●●邸新築工事現場検査記録簿

第4回目(上棟検査)

日時 2007年10月5日9:40-10:50

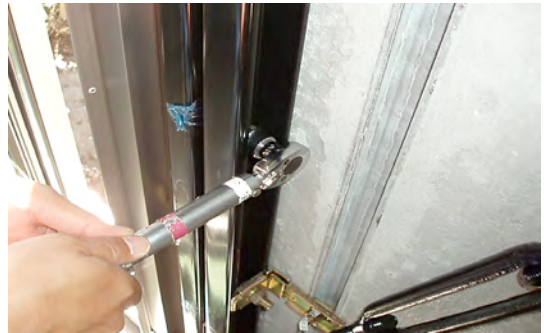
柱の垂直精度は最大箇所50ミリを基準として+3~-2ミリで合格です。

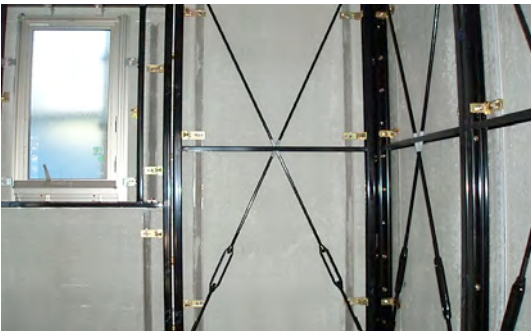
ボルトの締め付け状況は問題ないことを確認しました。

ブレースの張り具合は問題ないことを確認しました。
